PLANO REGIONAL DE GESTÃO INTEGRADA DE RESÍDUOS SÓLIDOS

Região Cariri

Adendo

Dezembro de 2021

Figura 15 – Redução dos resíduos encaminhados para disposição final adotando as metas graduais do PRGIRS

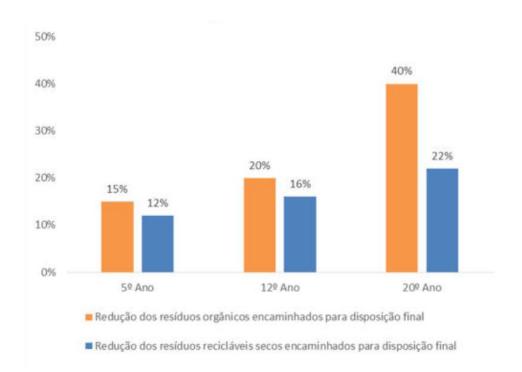
No título "6. ÁREAS POTENCIALMENTE FAVORÁVEIS PARA A DESTINAÇÃO AMBIENTALMENTE ADEQUADA DE RESÍDUOS SÓLIDOS", item "6.2. MODELO TECNOLÓGICO PROPOSTO PARA O CARIRI", subitem "6.2.3. Áreas propostas para disposição final", subitem "6.2.3.2. Disposição dos rejeitos em aterros", na página 60, altera-se o texto e inclusão da Figura 15, conforme abaixo descrito:

Tendo como base a meta estabelecida pelo PCSM de 85% do tratamento dos resíduos secos e orgânicos e os estudos de composição gravimétrica realizados na região no ano de 2017, estimou-se o alcance médio de 33,37% de rejeitos, no período de 5 anos, para os municípios da região, com base na implantação dos aterros para o ano de 2024, conforme demonstrado na Tabela 16 e na Figura 14. Contudo, os municípios poderão adotar um desvio gradativo dos resíduos encaminhados para aterro sanitário, de acordo com as metas estabelecidas no subitem 5.4 do presente PRGIRS, conforme apresentado na Figura 15. Além disso, a implantação do aterro poderá ser postergada, caso o mesmo seja implantado junto a outras tecnologias de tratamento de resíduos e/ ou se a região contar com aterro sanitário que atenda a demanda dos municípios do entorno a curto prazo, porém sem ultrapassar a marca de 5 anos.

Figura 21: Rota tecnológica dos resíduos sólidos urbanos da Região do Cariri

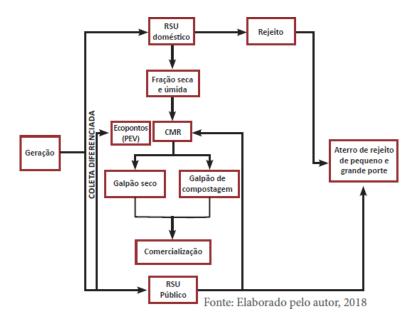
No título "6. ÁREAS POTENCIALMENTE FAVORÁVEIS PARA A DESTINAÇÃO AMBIENTALMENTE ADEQUADA DE RESÍDUOS SÓLIDOS", item "6.2. MODELO TECNOLÓGICO PROPOSTO PARA O CARIRI", subitem "6.2.4. Metodologia de viabilidade de disposição de resíduos sólidos no Cariri", subitem "6.2.4.5. Pré Dimensionamento dos Aterros Selecionados", na página 70, complementa-se otexto e a figura, conforme descrito abaixo:

[...] Uma vez definido o modelo tecnológico apresenta-se a rota tecnológica em que os RSU irão percorrer desde a sua geração até a disposição final, desta forma a figura **21** ilustra a rota definida para Região do Cariri.

Lembrando que os municípios que optarem pela gestão consorciada dos resíduos sólidos urbanos poderão adotar uma rota tecnológica diferenciada, desde que seja demonstradaa sua viabilidade técnica e econômico financeira e que atenda as metas do presente PRGIRS.

Figura 22: Rota tecnológica dos resíduos sólidos urbanos da Região do Cariri considerando uma solução consorciada

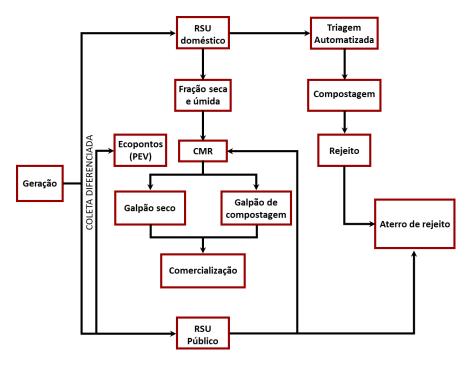
Na figura 22 é apresentada uma possível rota tecnológica alternativa, considerando uma solução consorciada para a destinação final dos RSU que contém a implantação de tecnologias adicionais, como uma Triagem Automatizada e uma Compostagem Aeróbia, para o tratamento de forma regionalizada dos resíduos que não forem captados pelas coletas seletivas.
